RA2E2 MCU グループ用評価キット  
FPB-RA2E2  
Errata

Renesas RA ファミリ  
RA2 シリーズ

**FPB-RA2E2**

図 1. MCU ピンヘッダ J3 ピン 32 シルク印字の間違い

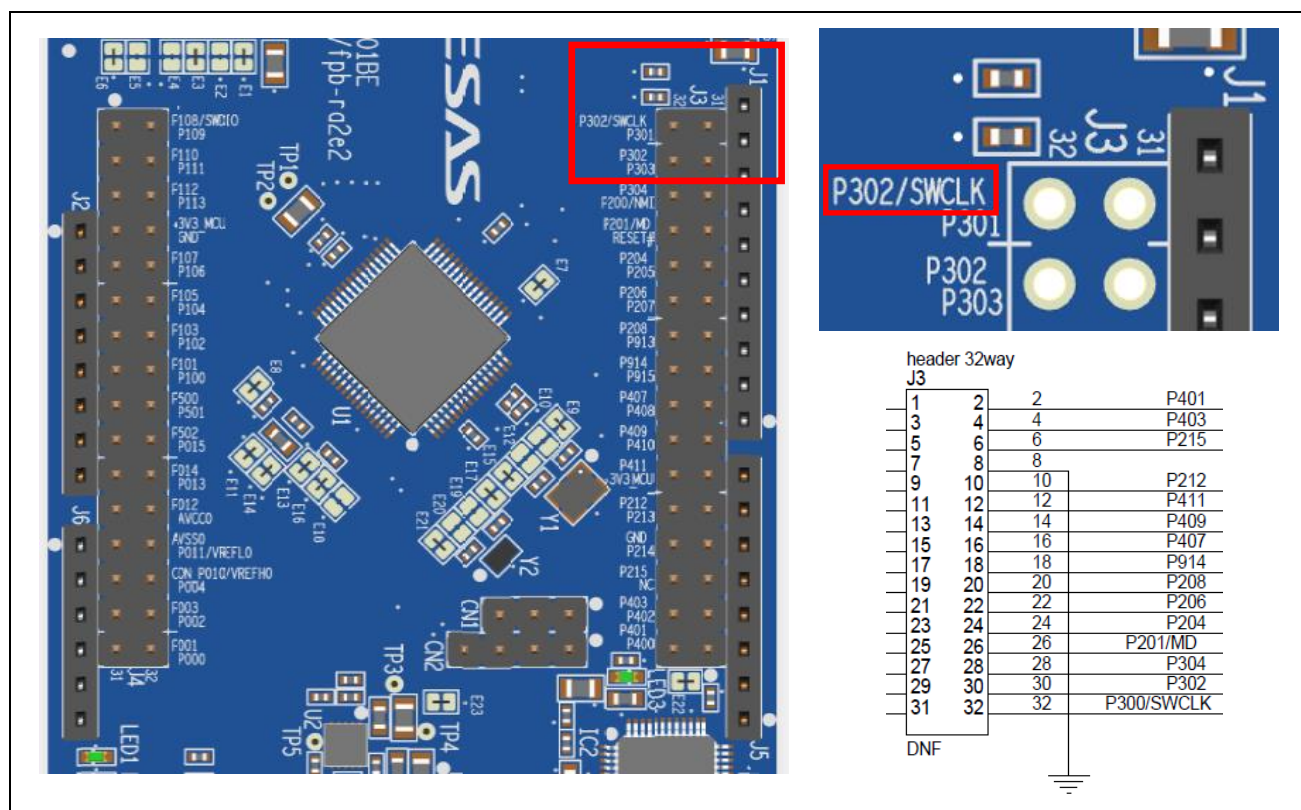
MCU ピンヘッダ J3 のピン 32 のラベルが間違っています。シルク印字は、P302/SWCLK と印字されていますが、正しくは P300/SWCLK です。回路図は、正しく記載されています。

今後、製造するボードでは、正しいシルク印字に修正されています。
